## 改善箇所説明図

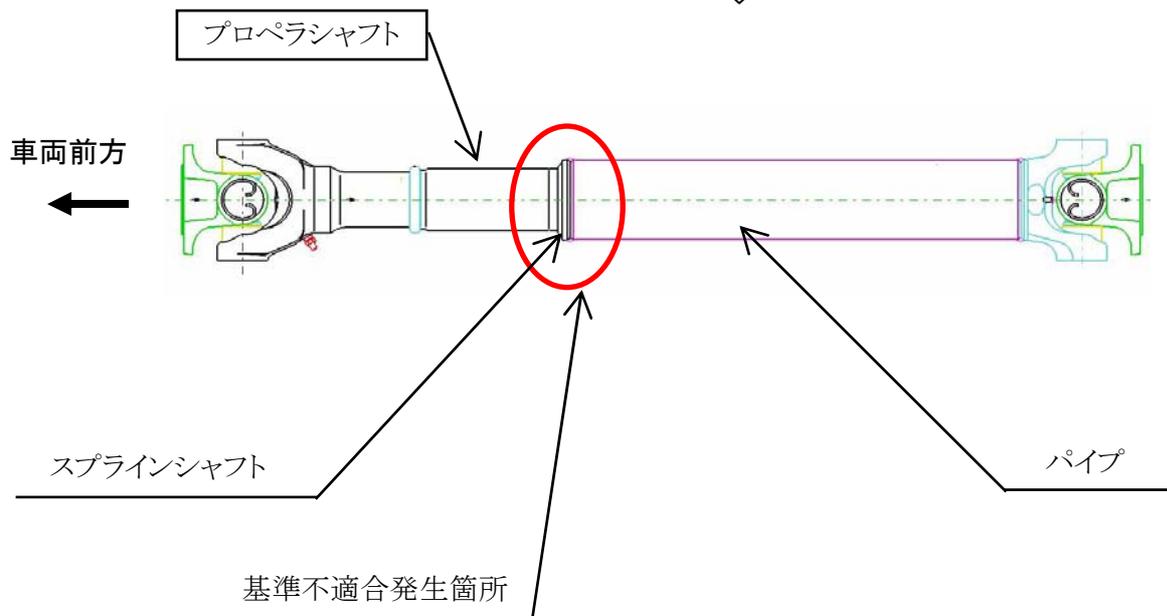
プロペラシャフトの製造工程が不適切なため、パイプとスプラインシャフトの溶接部に亀裂が発生しているものがある。そのため、そのまま使用を続けると、当該溶接部の亀裂が進展し、最悪の場合、プロペラシャフトが折損・脱落し、走行不能となるおそれがある。

改善の内容

全車両、当該プロペラシャフトを良品と交換する。

識別：プロペラシャフトのパイプ部に白色ペイントを塗布する。
